KJ COMTECH
KJ COMTECH CO.,LTD.
RF & MICROWAVE TECHNOLOGY
Tel : 82-32-347-8015
Fax : 82-32-347-8017

도명 SMA-DUMMY

도번 TM00078-7/1

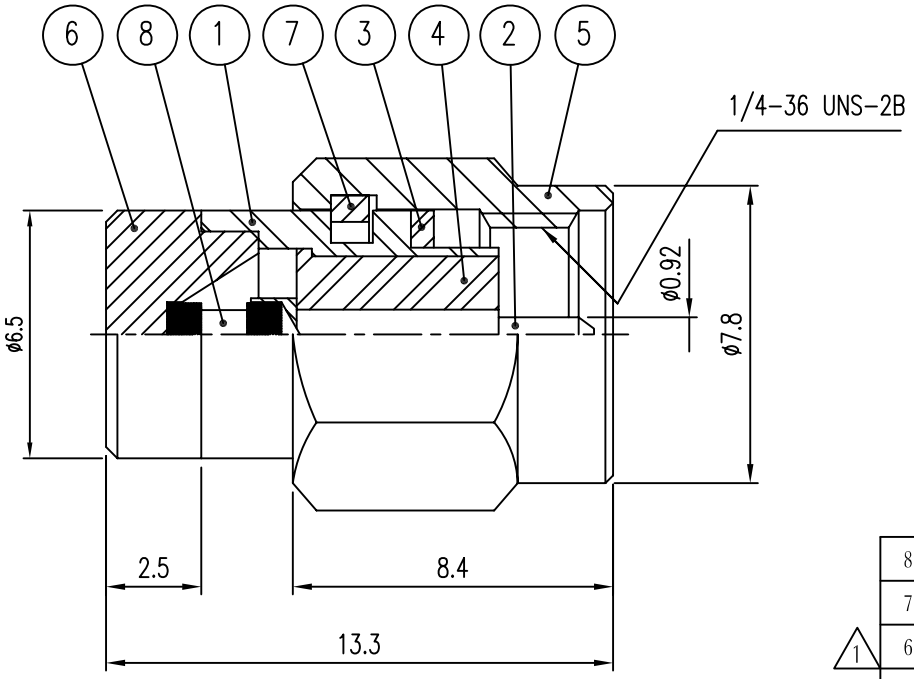
부호	내 용	수정자	승인자	년 월 일
1	특성보완사항으로 부품변경	최충락	유일환	2005. 06. 21.
2	(설변2006-083)부품공용화 부품 가공성 & 조립성 개선	김인철	최충락	2006. 04. 04.
3	전기적특성 6GHz -> 8GHz 변경	은선영	김인철	2020. 08. 20.

1	IMPEDANCE	50 Ω ±3Ω
2	FREQUENCY	DC ~ 8GHz
3	V.S.W.R	1.2 : 1 (MAX) @ 8GHz
4	POWER	1Watt
